1.1 CONCEPTO TÉCNICO No. CT:	**6407**
1.2 ÁREA:	Técnica y de Gestión
1.3 COORDINACIÓN:	Investigación y Desarrollo
1.4 REFERENCIA CRUZADA RADICADO FOPAE:	2012ER2066
1.5 RESPUESTA OFICIAL No.	**RO-53531**

2.1 SOLICITANTE:	CURADURÍA URBANA No. 5
2.2 PROYECTO:	Calle 15 Sur No 7C-38 Este
2.3 LOCALIDAD:	4. San Cristóbal
2.4 UPZ:	32. San Blas
2.5 BARRIO O SECTOR CATASTRAL:	San Cristóbal Sur
2.6 DIRECCIÓN:	Calle 15 Sur No 7C-38 Este
2.7 CHIP:	AAA0166DZBS
2.8 MANZANA CATASTRAL:	57
2.9 PREDIO CATASTRAL:	14
2.10 ÁREA (Ha):	0.01073(*)
2.11 FECHA DE VISITA:	Febrero 28 de 2012

Fotografía No. 1. Predio en donde se desarrollará el proyecto ubicado en la Calle 15 Sur No 7C-38 Este de la Localidad de San Cristóbal.

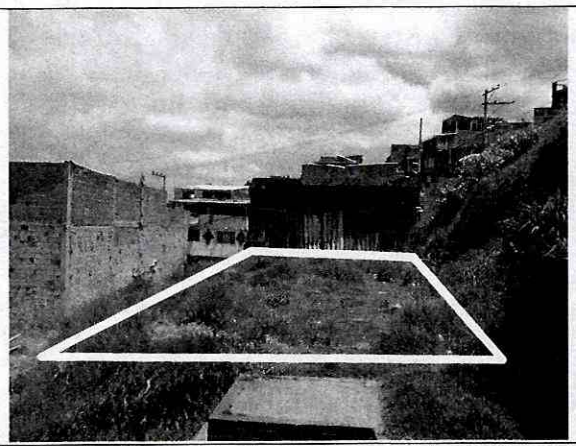
En el momento de la visita técnica al predio de la Calle 15 Sur No 7C-38 Este, en el barrio San Cristóbal Sur de la Localidad de San Cristóbal, se encontró un lote vacio; en el predio no se evidenciaron procesos de remoción en masa de carácter local, tampoco se encontraron evidencias de procesos de remoción en masa de carácter general en la zona de influencia del proyecto, sin embargo se advierte la presencia de un talud de aproximadamente 1.5 metros del altura al costado oriental del predico. Por lo anterior,

se advierte que cualquier intervención que se realice, debe tener en cuenta la presencia de la infraestructura aledaña, por lo que el responsable del proyecto debe garantizar en todo momento la estabilidad general del lote y su entorno.

Por otra parte se recomienda a los responsables del proyecto incluir en el estudio geotécnico presentado a la entidad encargada de expedir el acto administrativo que otorgue la licencia de construcción, una evaluación de la estabilidad de las intervenciones que tenga en cuenta las cargas aplicadas por las edificaciones aledañas y la estabilidad del talud adyacente al costado oriental del predio evaluado en este concepto.

Fotografía No. 2. Vista del sector donde se localiza el proyecto de la Calle 15 Sur No 7C-38 Este, se evidencia un sector en proceso de consolidación cuyo uso es principalmente residencial.

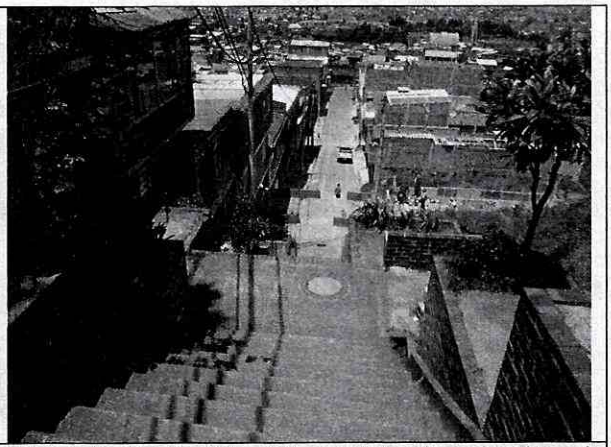
La zona donde se busca desarrollar el proyecto corresponde con un sector con uso de suelo urbano con edificaciones de tipo residencial, en un sector en proceso de consolidación a nivel urbano, con densidad de construcción media (ver Fotografías No. 1 y 2); así mismo, las vías del sector que se encuentran pavimentadas, cuentan con sistemas de drenaje para el manejo de escorrentía superficial, que se conectan con la red de alcantarillado pluvial; el sector cuenta con sistema de alcantarillado sanitario. En la zona se encuentran viviendas hasta de tres (3) niveles, en un terreno con pendiente media a alta.
